**Oggetto: invio osservazioni alla Documentazione Integrativa Volontaria progetto
Aeroporto di Milano Malpensa - Master plan 2035 – Codice Procedura 5359**

AEROPORTO DI MILANO MALPENSA – MASTER PLAN 2035 – Codice Procedura 5359

Figura 181 - Possibili alternative di sviluppo per le strutture cargo

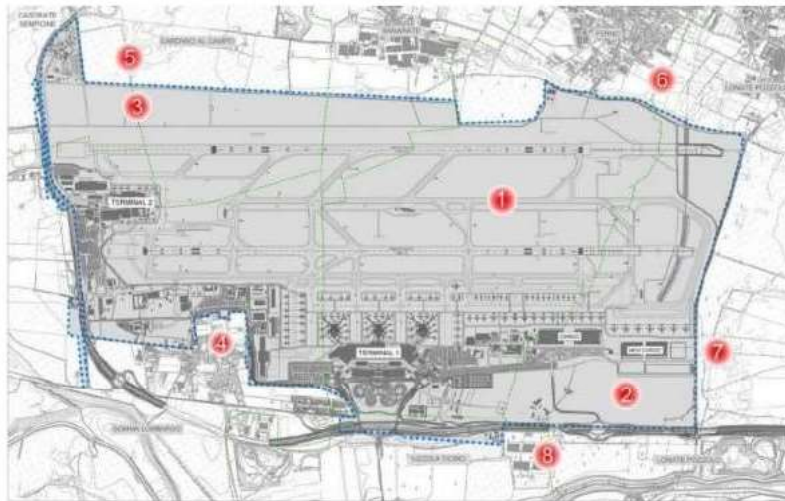
La soluzione 2) richiederebbe la realizzazione di forme di collegamento abbastanza complesse con gli esistenti piazzali di sosta aeromobili, che si troverebbero al di là degli attuali edifici cargo, ma soprattutto va ad interessare l'unica area che garantisce – nel lungo termine – la possibilità di realizzare un potenziamento delle infrastrutture di volo e che quindi si ritiene "strategicamente" indispensabile mantenere libera da nuovi insediamenti.

La realizzazione di 3 ambiti funzionali, appare incoerente con le previsioni stesse del Master Plan, ma soprattutto viene considerata compensativa rispetto al consumo di 44 ettari, ma soprattutto si scontra con le dichiarazioni fatte dall'Amministratore Delegato di SEA Brunini in occasione della Commissione Ambiente e Società Partecipate del Comune di Milano svoltasi in data 29 giugno dove la stessa zona è stata confermata come l'unica idonea a contemplare gli eventuali sviluppi infrastrutturali.

Quindi si propone una compensazione che qualora venisse realizzata con i tempi della natura (pensiamo all'ambito Formazione Forestale) sarà immediatamente cancellata per costruire la terza pista (necessaria dopo il 2035 da parte di SEA).
